Věc: Vyjádření statika ke stavu nosné konstrukce objektu Ortenovo náměstí 1524/36, Praha 7

Název stavby: Dětská skupina a administrativní zázemí pečovatelského centra
 Místo: Ortenovo náměstí 1524/36, 170 00 Praha 7 - Holešovice
 Investor: Městská část Praha 7,
 U Průhonu 1338/38, 170 00 Praha 7 - Holešovice
 Zodpovědný projektant: [redacted]
 autorizovaný inženýr pro statiku a dynamiku staveb, ČKAIT 0014464

Příloha 01 – schéma železobetonového věnce/překlady

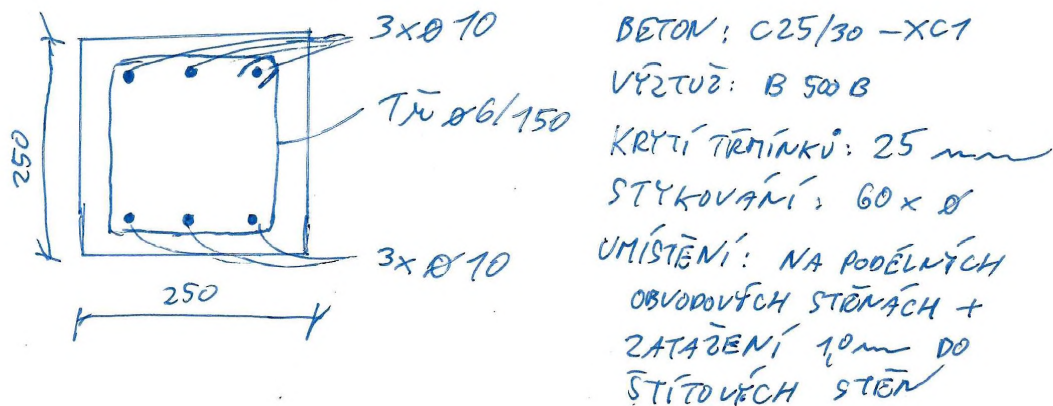
Stávající překlady jsou železobetonové sestavené vždy ze dvou kusů šířky cca 200 mm. Na povrchu jsou opatřeny heraklitovými deskami. Celková šířka překladu odpovídá šířce navazujícího zdiva, tedy cca 500 mm. Délky uložení překladů na zdivo činily v odkrytých místech více jak 150 mm, což je považováno za dostatečné. Překlady budou ponechány v konstrukci jako nenosné pro střešní konstrukci. Doplněvaný železobetonový věnec nad překlady bude vyztužen na přenesení celkové síly ze střešní konstrukce bez uvážení spolupůsobení stávajících překladů. Stávající překlady budou přenášet pouze vlastní tíhu a dozdvíčku mezi vazníky tak, jako ve stávajícím stavu. Specifikace věnce/překladu je uvedena v příloze 01 tohoto vyjádření.

Horní úroveň obvodového zdiva není opatřena ztužujícím věncem. To limituje možnosti kotvení nově doplňovaných střešních sbíjených vazníků a snižuje tuhost celého objektu. Je doporučeno sesadit všechny střešní sbíjené vazníky a podélné obvodové stěny opatřit ztužujícím železobetonovým věncem s příčným průřezem 250 x 250mm. Ztužující věnec se zatáhne do štítových stěn do vzdálenosti 1,0 m od vnitřního rohu.

Příloha 02 – schéma zajištění vstupu

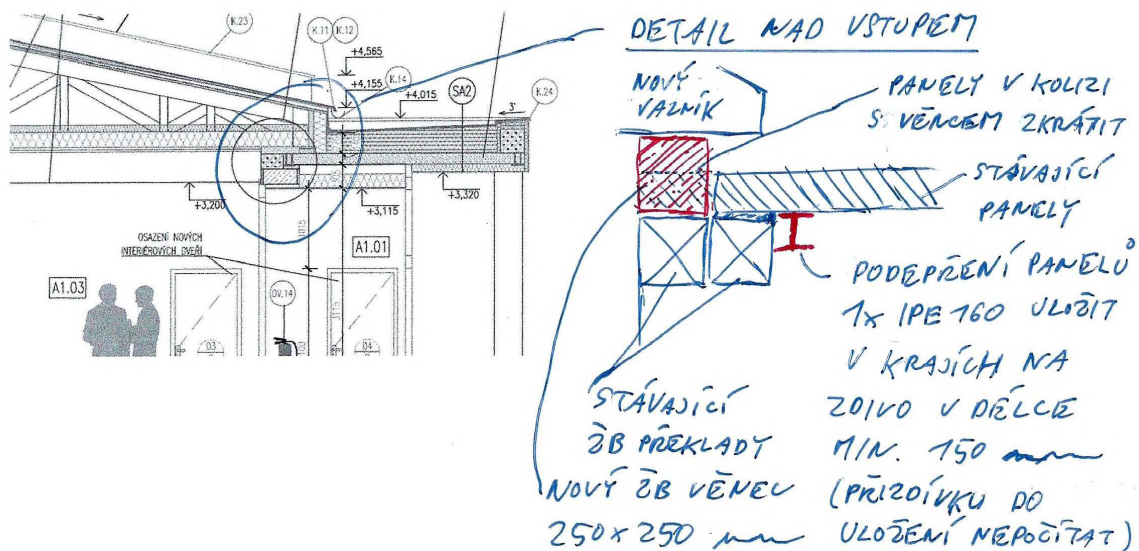
Předsazené vstupy jsou zastřešeny železobetonovými dutinovými panely. Panely jsou osazeny vždy na 2 kusy železobetonových překladů v linii podélných obvodových stěn a zasahují až na interiérový líc stěny. Uložení panelů je tedy v kolizi s nově uvažovaným železobetonovým věncem. Navrhuje se tedy podepření stávajících panelů dle přílohy 02 ocelovým profilem IPE160 a ubourání uložení panelů na interiérové straně tak, aby se vytvořil prostor pro protažení železobetonového věnce. Věnec nad vstupy bude opět sloužit jako nosný překlad pro osazení střešní konstrukce.
